改善箇所説明図

図：左ハンドル車

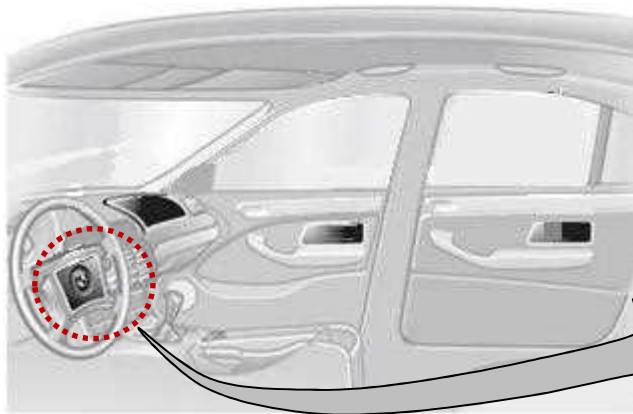
基準不適合箇所

運転席エアバッグ内のインフレーター

基準不適合の内容

運転席用エアバッグのインフレーター（膨張装置）の補給用部品において、ガス発生剤の吸湿防止が不適切なものがある。そのため、車両の修理時に当該インフレーターに交換し、そのままの状態で使用を続けると、高い湿度の環境下で大きな温度変化の繰り返しによりガス発生剤が劣化し、エアバッグ展開時にインフレーター容器が破損するおそれがある。

改善措置の内容

全車両エアバッグインフレーターを確認し、該当するインフレーターであった場合には対策品に交換する。
